総務文教常任委員会資料

社地域小中一貫校の整備について

2 社中学校校舎長寿命化改修工事の変更契約について

②

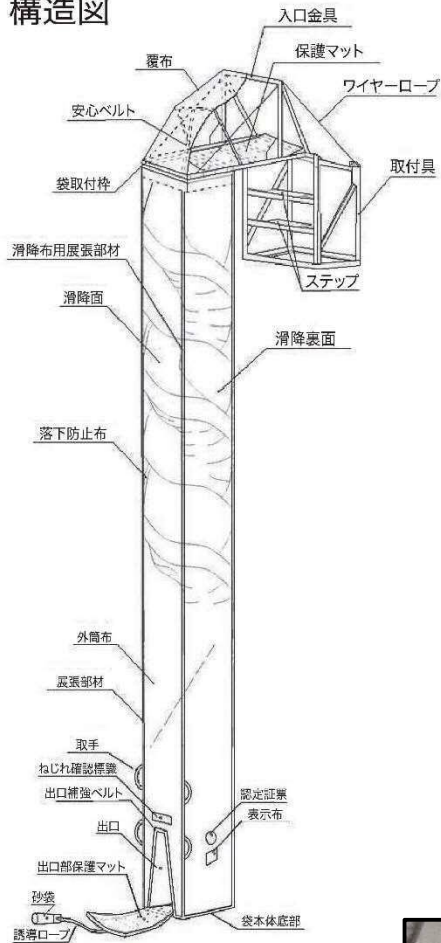
No	項目	変更事由	変更金額 (概算)
①	コンクリート壁ひび割れ・鉄筋腐食補修工事の追加	<p>コンクリート躯体の長寿命化工事として、壁内部のひび割れ・鉄筋腐食の補修を行うこととしているが、一部壁の塗装を剥がして調査をしたところ、設計時の見込みよりも補修が多い想定となった。</p> <p>このため補修延長を当初見込みの約2倍と予想し、数量を変更する。</p> <p>当初設計：614mのひび割れ・鉄筋腐食を補修 変更後：1,230mのひび割れ・鉄筋腐食を補修</p>	1,500万円
②	消防設備(救助袋)の更新	<p>消防設備の救助袋については、半年に一度定期点検を行い、使用に支障がないことを確認しているため、そのまま利用することとしていたが、今年度に入り加東消防署から、使用は可能だが20年以上前の設備であり、性能も今の設備より劣るため、更新してほしいとの意見を受ける。</p> <p>非常時の避難器具であることを考慮し、救助袋2カ所の更新を行う。</p>	500万円
③	既存給排水管改修工事の追加	<p>中学生引っ越し後、一部天井や壁面を破壊し、隠ぺい部の給排水管の調査を実施したところ、</p> <ul style="list-style-type: none"> ・配管経路が既存図面と異なっている。 ・壁を全面撤去しなければ配管できない。 ・天井懐が低すぎて配管できない。 ・配管スペースが狭すぎて、新しく配管を通せない。 <p>等の問題があることが判明した。このため問題箇所について、配管の増設や保温工事の追加、点検口の追加、壁面・天井面改修工事等を追加する。</p>	3,000万円
